2019年11月27日  
HR19-276  
株式会社日立製作所  
王禅寺センタ

## 日立教育訓練用原子炉(HTR)に係る廃止措置計画変更認可申請

### 人及び周辺監視区域に対する考え方

第10回核燃料施設等の廃止措置計画に係る審査会合(2019年11月18日)において示した「人及び周辺監視区域に対する考え方を、以下に示す。

図1 HTR 施設の敷地境界(周辺監視区域)と当社の所有権境界について

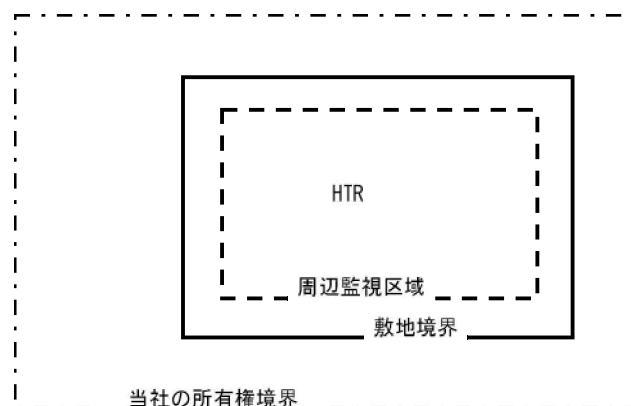
専ら廃止措置期間中に供する倉庫に起因する、平常時の直接線・スカイシャイン線及び事故時被ばくの評価(廃止措置が完了するまでの期間)であることから、敷地外で、当社社員を含む周辺公衆(以下、人という。)が居住する可能性のある敷地境界として、参考1に示すように設置許可では定義されていないが、図1に示す「当社の所有権境界」を境界とすることを考えている。

なお、「当社の所有権境界」については、廃止措置計画変更認可申請書では「当社の敷地境界」としていたが、HTR 敷地境界と区別できるように、呼称変更を行う。

HTR 施設敷地境界外と当社所有権境界の間の土地に関しては、以下に示す項目を廃止措置期間中に境界としての機能を維持管理することを計画する。

- ① 廃止措置完了まで土地上及びその空間において所有権の処分をしない
- ② 人を居住させない
- ③ 当社の所有権境界には不特定者の立入りを防止するためのフェンスを設置する

上記①、②及び③については、今回の廃止措置計画変更申請に対する補正申請することで、廃止措置期間中において HTR 施設敷地境界外で当社の所有権境界内に人が居住する可能性を排除出来ると判断している。

図2 周辺監視区域について

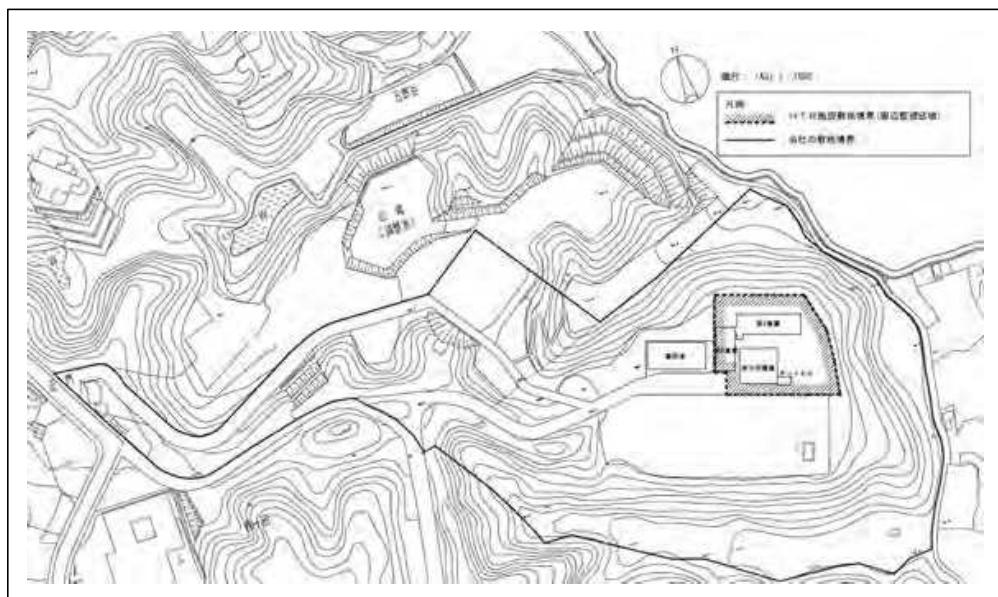
周辺監視区域境界については、倉庫を新設し、原子炉室に保管している廃棄物を移送し保管した状態及び将来の解体<sup>3</sup>で発生する比較的線量率の高い廃棄物を保管管理する際にも十分な遮蔽対策を行い、周辺監視区域境界の線量限度(1mSv/y)を満足させることから、現在の原子炉室保管時と比べてもリスクが増加することはないと判断しており、倉庫設置により設置許可変更を行ってまでの周辺監視区域境界を広げる必要はないものと考えている。

なお、第5倉庫の遮蔽機能を強化し壁厚を 500mm から 600mm に変更し、周辺監視区域外において 1mSv/年以下であることを補正申請書に示す。

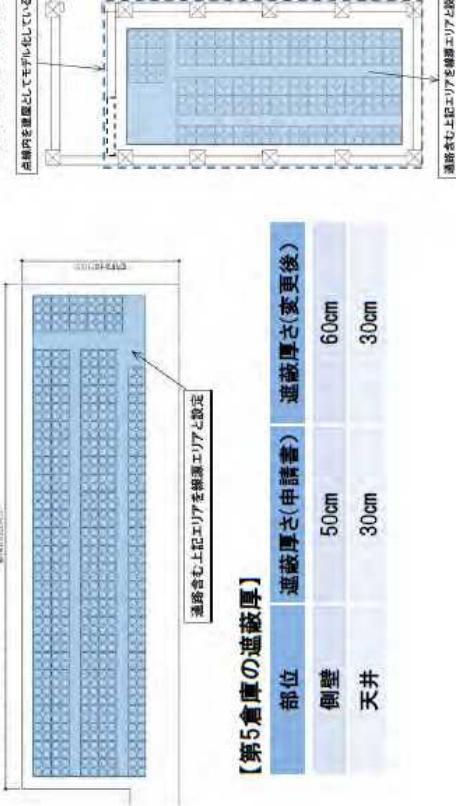
線源条件、線源形状は、添付書類2に記載の通りで以下に示す。第5倉庫については、下表に示す通り側壁厚さを見直している。

- ・周辺監視区域での第4倉庫、第5倉庫からの寄与を保守的に評価するため、隣接する第5倉庫、原子炉建屋等の遮蔽効果は無視する。
- ・第4倉庫からの最短点及び第5倉庫からの最短点での評価結果を各自算出し、合算して実効線量を算出する。

(第4倉庫はA点、第5倉庫はB点)

| 部位 | 遮蔽厚さ(申請書) | 遮蔽厚さ(変更後) | 備考        |
| 側壁 | 50cm      | 60cm      | A'点       |
| 天井 | 30cm      | 30cm      | B点        |
